ZXダンパー 仕様変更のご案内

この度下記の仕様変更を実施致します。
これにより、更なる性能アップと、走行シーンに合わせた幅広いセットアップが可能となります。

ストラット構造部ナックル取付フランジ

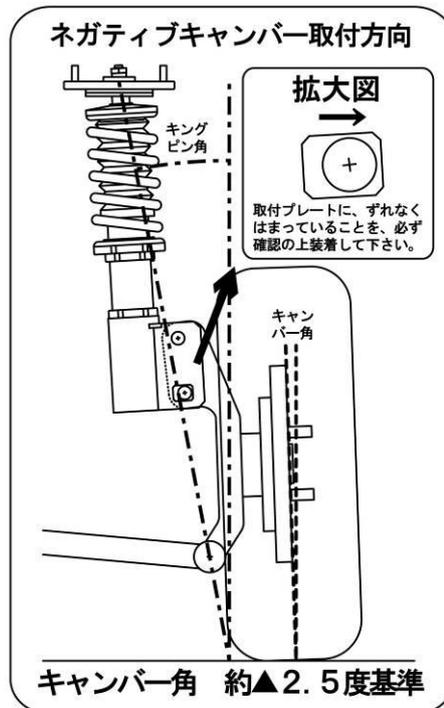
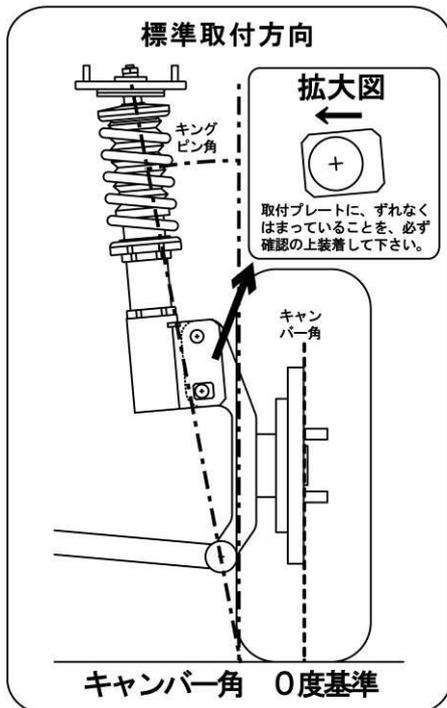
① 防錆性能の向上

シルバーメッキから黒色亜鉛メッキへ変更

② 剛性の向上

ナックル取付プレート上部にリブ補強を実施

③ キャンバー・キングピン角の調整が可能

ナックル取付ボルト下穴部に専用カラーをセット、その取付方向を変更することで、アッパーマウント部でのキャンバー調整基準範囲の変更(約2.5度)と、キングピン角(操舵軸)の変更により、操舵時のキャンバー変化量の変更が可能となり、より幅広いセットアップが可能となります。
